监理工程师通知单

工程名称：天津市滨海新区杨家泊镇通威渔光一体现代（海水）渔业园（光伏部分）项目

编号：TJYJP-CZZH-TZD-027

内容：关于钢梁安装质量事宜

钢梁质量问题

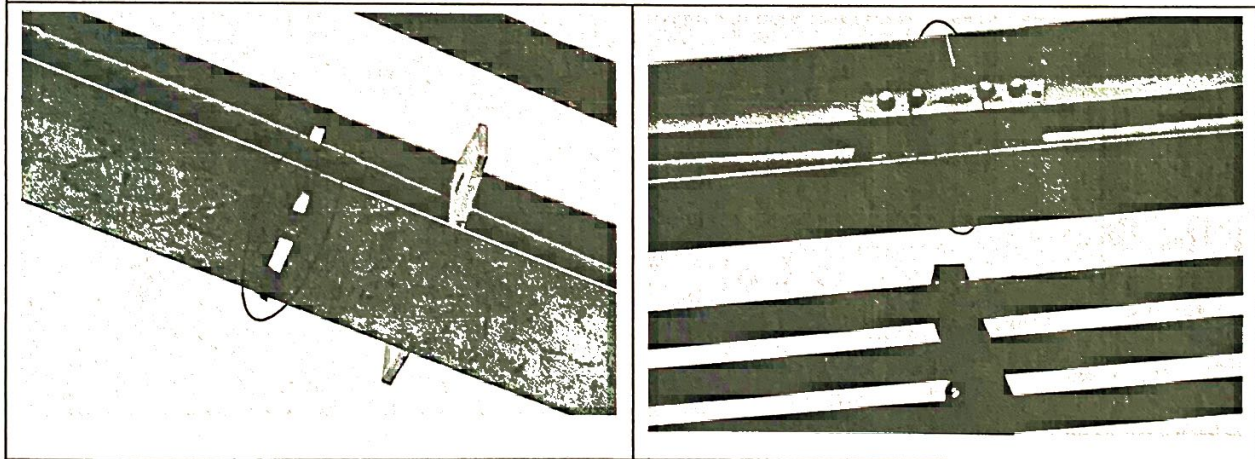
我监理部人员对你单位钢梁质量检查发现存在以下问题：

- 1、部分钢梁与钢梁拼接点缝隙偏大、焊接面过小，以及有拼接点未焊接遗漏情况，不符合设计及相关规范要求，存在质量隐患。
- 2、其他未尽事宜请自查自纠。

以上质量问题要求严格按照设计及相关规范要求整改落实完成，确保施工质量，于2020年04月17日前回复本项目建设单位及监理部。
